Saksframlegg

Vedtak - mindre endring Fugledalen bustad - PlanID 12532012

I medhald av plan og bygningslova § 12 -14, vert framlegg til mindre reguleringsendring i plankart og føresegner (datert 24.09.2014) for Fugledalen Bustad Hatland, Gbnr 13/3, 13/4 m.fl., PlanID 12532012001 vedteken.

BF10 – Bustadfelt

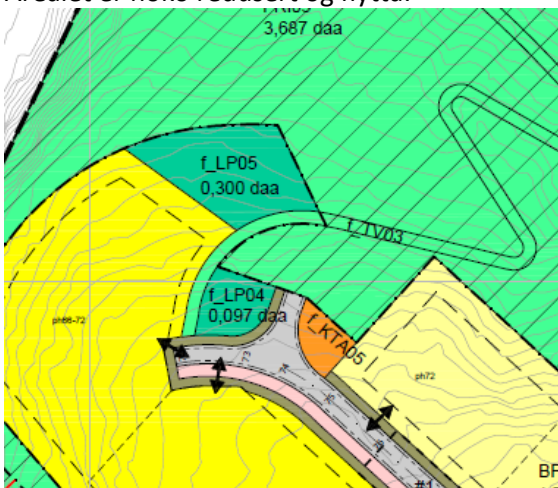
% BYA er auka frå 20% til 35%. Dette er i tråd med gjeldande føresegn.
